2023 年 10 月

株式会社ミスミ
日本企業体
金型事業グループ

「超ハイテン材用位置決めパイロットピン」仕様変更のご案内

超ハイテン材用位置決めパイロットピン 小頭片付タイプ ノーマル SDKLHM

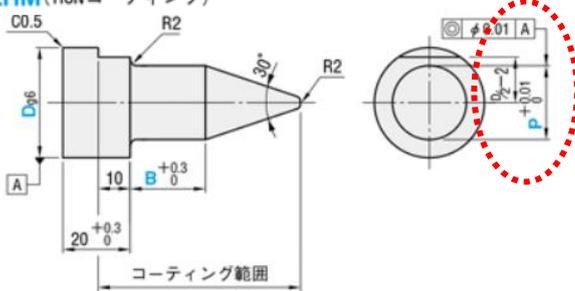
D10 及び D13 の P 寸規格範囲を変更いたします。

D	変更前		変更後	
	Pmin	Pmax	Pmin	Pmax
10	6	7	5	6
13	7	9	6	9

D10 で P 寸が 6 を超える時、P 寸保持ができずご指定の寸法で製作できないため P 寸規格範囲を変更いたしました。
